ダクト改造工事におけるダクト内から回収された核燃料物質等について

再発防止対策（ハード対策）平面図 【対策前】

再発防止対策（ハード対策）平面図 【対策後】

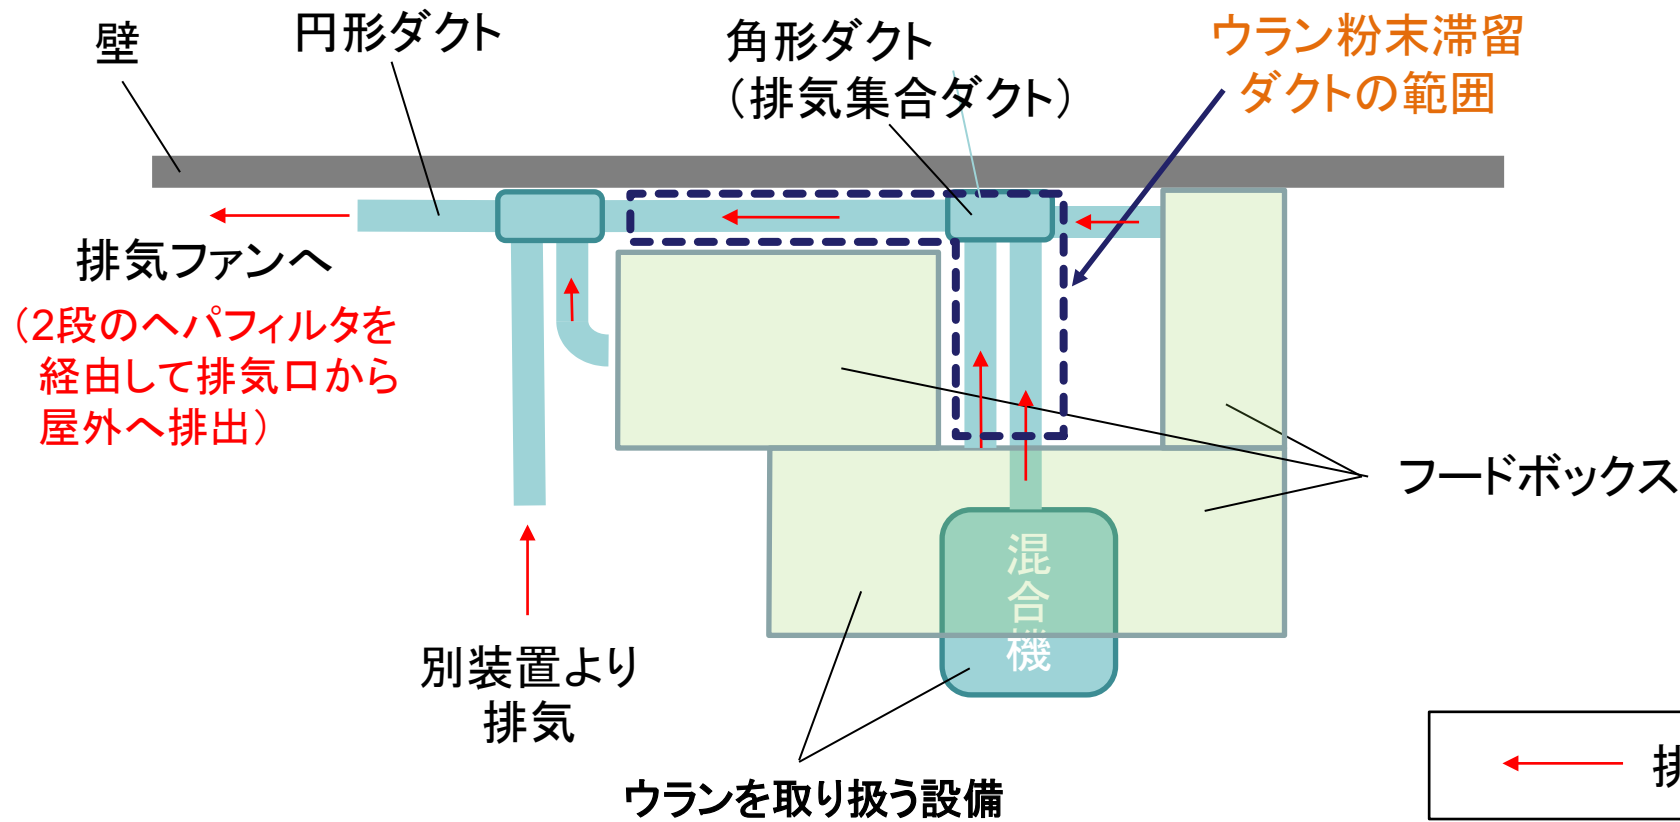
改善点

- ① 排気下流側へのウラン粉末等の滞留を防止するため、角形ダクト（排気集合ダクト）の位置を変更。
- ② 角形ダクト（排気集合ダクト）内部の確認とウラン粉末回収のための点検窓を設置。
- ③ 角形ダクト（排気集合ダクト）へのアクセスルートを確認するため、フードボックスの形状を変更。
